„Sdružení pro výstavbu bazénu Znojmo“

Protokol o změně díla**Změnový list číslo 38**

Předmět díla:	Krytý Bazén Znojmo-Louka		
Objekt:	SO 101		
Objednatel:	Město Znojmo, Obroková 1/12, 669 22 Znojmo		
Zhotovitel:	"Sdružení pro výstavbu bazénu Znojmo" vedoucí společník a správce společnosti „Sdružení pro výstavbu bazénu Znojmo“ IMOS Brno, a.s., Olomoucká 704/ 174, Černovice, 627 00 Brno společník „Sdružení pro výstavbu bazénu Znojmo“ Metrostav DIZ s.r.o., se sídlem Koželužská 2450/4, Libeň, 180 00 Praha 8		
TDI:	SAFETY PRO s.r.o.		
Projektant:	Architektonická kancelář Burian-Křivinka s.r.o.		
Popis změny: Změna odvětrání akumulčních nádrží Odůvodnění změny: Jedná se o nahrazení 5-ti přírodních ventilátorů za jeden odťahový z důvodu změny přetlakového větrání akumulčních nádrží na podtlakové vyvolané zhotovitelem, aby nedocházelo k šíření škodlivin z akumulčních nádrží do vnitřních prostor objektu.			
údaje o změně	Změnu vyvolal:	Zhotovitel	
	Jedná se o změnu: (zatrhnout)	zúžení předmětu díla, kterou se snižuje cena díla

DETAIL PŘÍVODNÍ PODLAHOVÉ VZT ŠTĚRBINY V BAZENOVÉ HALE (M 1:2)

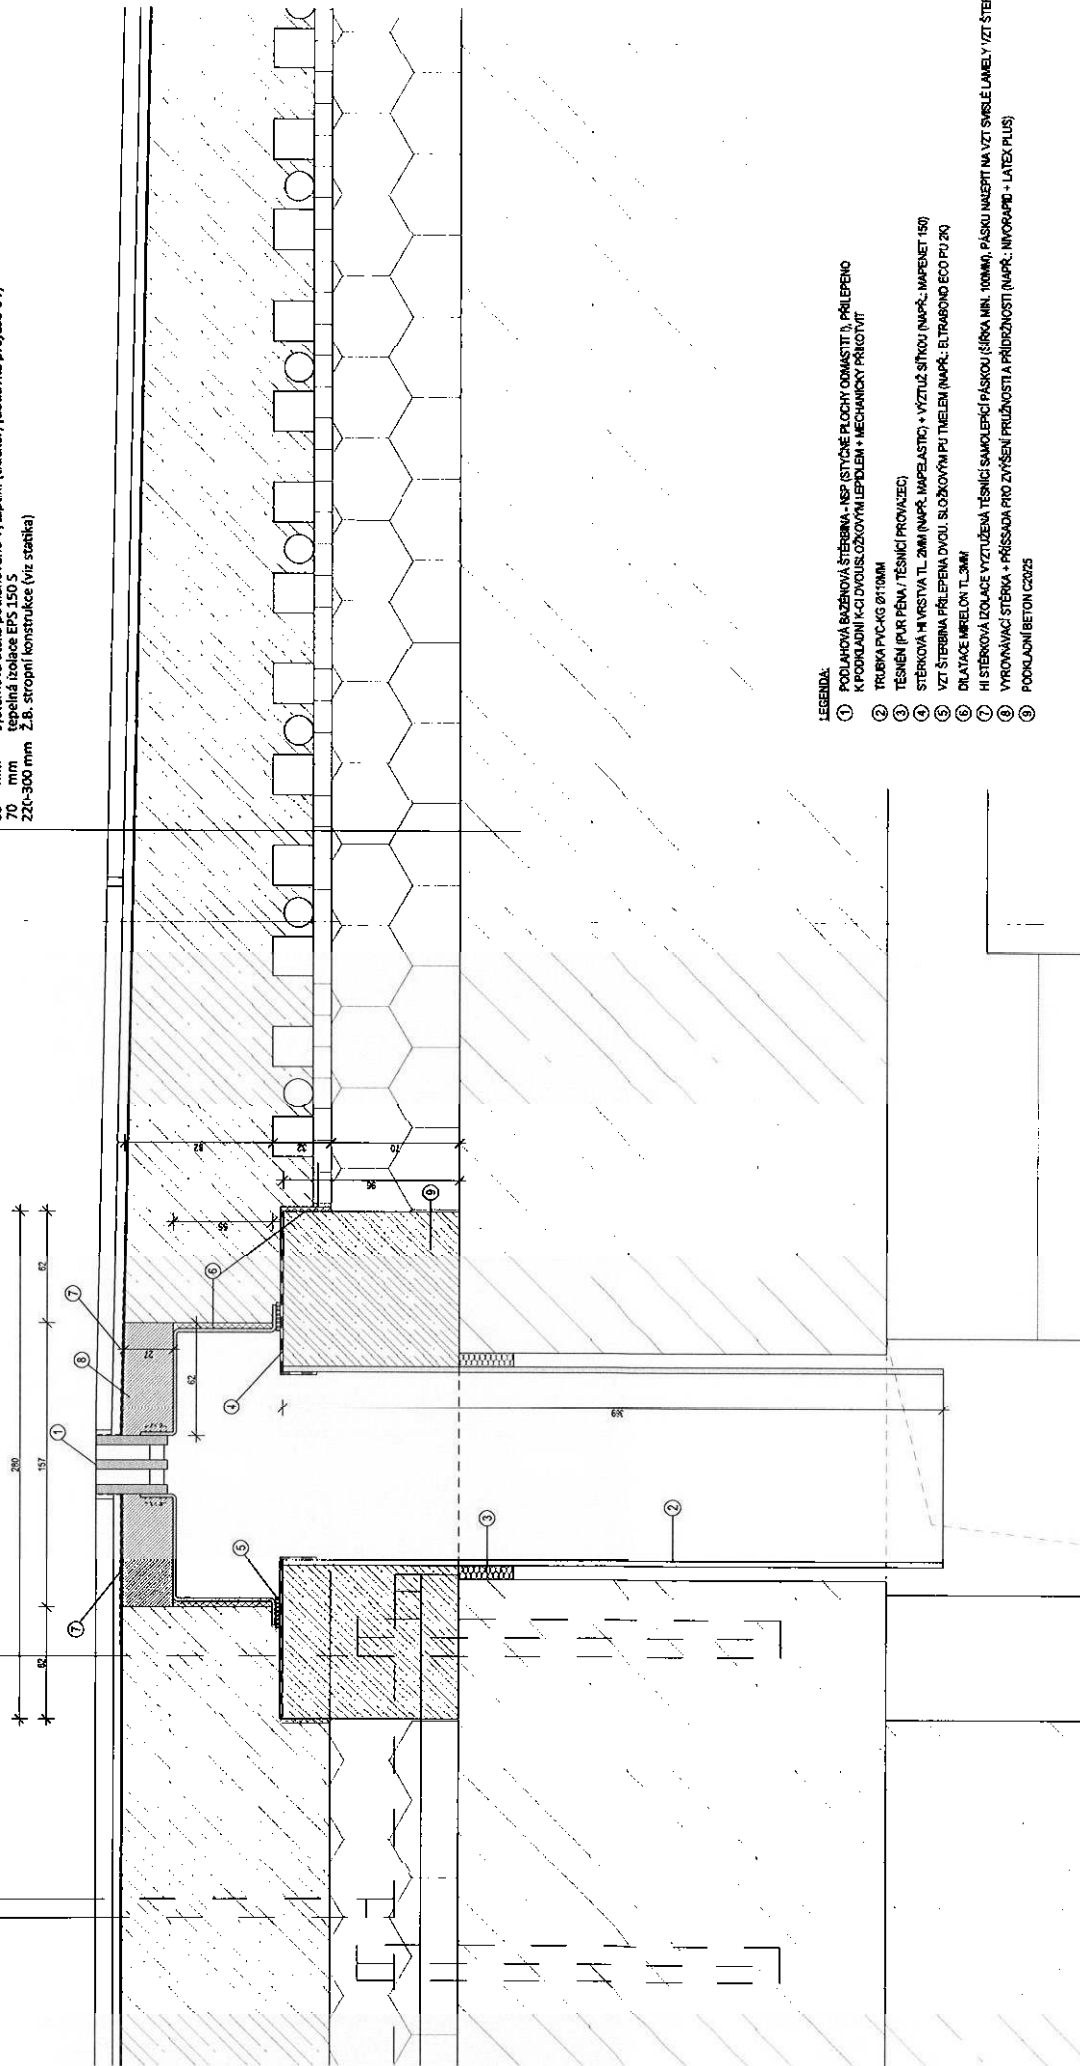
Změnový list číslo 42

ZL.42	Přívodní podlahová VZT štěrbina	
-------	---------------------------------	--

UPOZORNĚNÍ: Projektem navržené technické řešení viz příloha č.1 - Detail přívodní podlahové VZT štěrbiny v bazénové hale ze dne 14.12.2022 umožňuje a předpokládá pouze nahodilý vnik minimálního množství vody, která se z převážné části odpaří. Nejedná se o odtokový žlab, systém není zcela vodotěsný. Provozovatel musí zajistit, aby do VZT štěrbiny nevnikala bazénová voda, ani voda používaná při úklidu či údržbě. V případě vnikání většího množství vody, nebo jejího dlouhodobého působení, nebere zhotovitel odpovědnost za vady tím způsobené.

- ① PODLAHOVÁ BAZENOVÁ ŠTĚRBINA - NĚP (STŘEŠNÍ PLOCHY ODMASTITI), PŘILEPENÍ K PODKLADNÍ KCI DVOUSLOŽKOVÝM LEPIDLEM + MECHANICKÝ PŘÍKOTVIT
- ② TRUBKA PVC-KG Ø100MM
- ③ TĚSNĚNÍ PUR PĚNA / TĚSNÍCÍ PROVAZEC
- ④ ŠTĚRKOVÁ HVĚZDICA TL. 2MM (NAPŘ. MAPELASTIC) + VÝZTUŽ SÍTKOU (NAPŘ. MAPENET 150)
- ⑤ VZT ŠTĚRBINA PŘILEPENÁ DVOU. SLOŽKOVÝM PU TMELEM (NAPŘ. ULTRABOND ECO PU 2K)
- ⑥ DILATAČNÍ MŘEŽOVN. TL. 3MM
- ⑦ HI ŠTĚRKOVÁ LŽOZICE VÝZTUŽENÁ TĚSNÍCÍ SAMOLEPÍCÍ PÁSKOU (ŠÍŘKA MIN. 100MM), PÁSKU NALEPIT NA VZT SÍTKU É LAMEL. V ZT ŠTĚRBIN
- ⑧ VYROVNAVACÍ ŠTĚRKA + PŘÍRADA PRO ZVÝŠENÍ PRŮJEDNOSTI (NAPŘ. NIVORAPID + LATEX PLUS)
- ⑨ PODKLADNÍ BETON C20/25
